## URGENT FIELD SAFETY NOTICE

Nous vous informons, par la présente, que Covidien a initié une action corrective relative aux équipements Legendair™ et Supportair™ concernant une éventuelle défaillance d'un composant qui a été identifié comme étant la capacité C53.

### Ventilateurs Portables Legendair™ & Supportair™ Addendum FSCA, composant C53

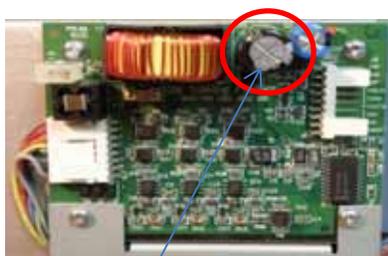
La modification concerne le contrôleur de turbine PCB intégré dans ces dispositifs et plus spécifiquement le remplacement du composant C53.

Voici les options de remplacement du composant C53 ou de la mise à niveau de votre dispositif :

**Le composant C53 doit être  
remplacé sur cette carte PCB**

1. La nouvelle carte PCB (P/N 3832799) peut être installée suivant les instructions du manuel d'entretien :

2. Le remplacement de la carte existante PCB (P/N 3812799) contenant le nouveau composant C53 peut-être réalisé suivant les références du manuel d'entretien mentionnées ci-dessus.

3. Le remplacement du composant C53 sur la carte PCB existante peut être réalisé par le fournisseur ou par le Service technique de chez Covidien

Ce composant C53 est disponible en tant que pièce détachée afin d'effectuer son remplacement et commercialisé sous la référence 10049759, en conditionnement de 10 unités.

Cette modification est limitée aux équipements qui possèdent un contrôleur de turbine PCB de référence 3812700 ou 3812799. Les équipements dotés d'un contrôleur de turbine PCB de référence 3832799 ne nécessitent aucune action particulière.
